Index	Datum	Änderungsbeschreibung	Bearbeiter
	02.05.24	! F60 Wand 015 Batterie-Raum! ; KB R015 in Abstimmung mit IBH; Aktualisierung Türeigenschaften Neu+Bestand	AS
F02	25.04.24 30.04.24	zur Freigabe an Bauherr, Freigabe erteilt SLU + DS	AS
F02	20.12.23 - 25.04.24	Fluchttreppe, R015 Lüftung, Geschwungene Wand, Eingänge, Vouten, Podeste, Bühne, Anpassung auf Grundlage BSK, Einarbeitung Plan Includi, Einmaßung Lüftungsauslässe, Holzwand Fam WC, Spiegelung Hubtiff/TR, Anpassung Betonrahmen, Ergänzung Steckdosen, Einarbeitung Fassade, Schacht Rotunde kem BS-Anforderung, Aktualisierung Türen, Ergänzung provisorische TB-Wand UG19, Einblendung TWL, Ansaugturm, Überarbeitung Turmst, Cocoons, Erkern	AS BB IK
		Änderungen Bereich Turm, Brandschutzvorhang+Schiebetür, Anpassen Möbilierung an Fluchtwege Kinderbib; Änderung Zugang Filmrolle+Lüftungskanal, WC Wände/gis ; Türen Neu + Bestand nummeriert, Fenster Machinery, Trafostation, Anpassung Fluchttür- und Treppe Machinery, Ansaugturm Lüftung, Thekensituation Rotunde, ELT Schrank hinter geschv Wand	IK, AS

A u s f ü h r u n g s p l a n u n g

OBJEKTNR.	OBJEKT / LIEGENSCHAFT Bismarkstrasse 44-48 67059 Ludwigshafen	PROJEKT / MASSNAHME Bürgerm. L

Grundriss Ebene über Familien WC

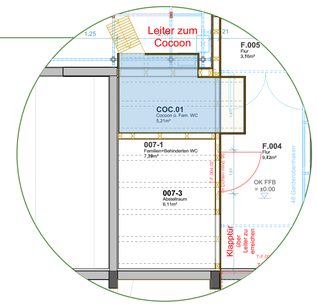
Vermaßung der Luftauslässe Machinery durch HKH im zugestellten Planstand Includi vom 30.1.23 für die Richtigkeit der Auslässe in Bezug auf die Möbilierung übernimmt HKH keine Verantwortung. Die Maße sind vor Ort zu prüfen gez. I.K. 01.12.2023

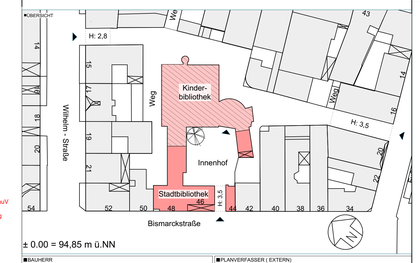
Schlüsseldepot Aufzug? Angaben E-Plan fehlen

DD 2x geschottet für Entwässerung aus OG zu UG Lage?

ELT UV 310x110mm Angabe E-Plan 22.12.23
